**Miejskie Zakłady
Autobusowe
Sp. z o.o.**

MZA/ND/64/914/24

dot.: postępowania nr 64/NT/AB/23 zakup i dostawa 30 szt. autobusów elektrycznych klasy maxi (12 m) i 50 szt. autobusów przegubowych (18m)

Pytanie nr 19

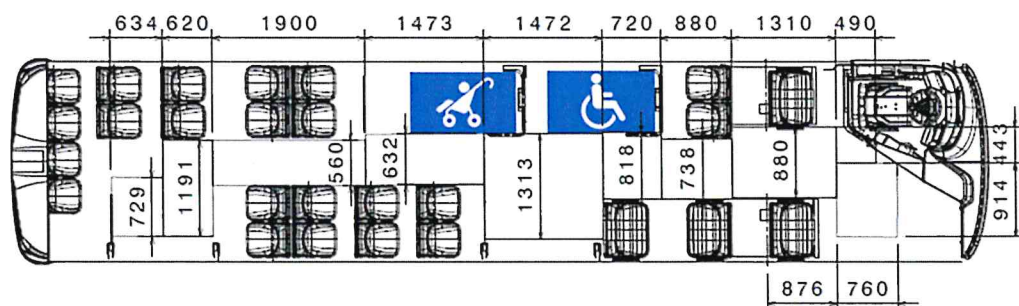
Zwracamy się z prośbą o umieszczenie wózka inwalidzkiego i wózka dziecięcego naprzeciwko siebie po lewej stronie autobusu naprzeciw wejścia przez drugie drzwi. Organizacją wnętrza obrazuje poniższy szkic.

Przedstawiony układ pozwala na optymalne zagospodarowanie przestrzeni pasażerskiej. Powyższy układ jest zastosowany w MPK Kraków i spełnia swoje zadanie.

Zamawiający nie przychyła się do wniosku i podtrzymuje zapisy SWZ.
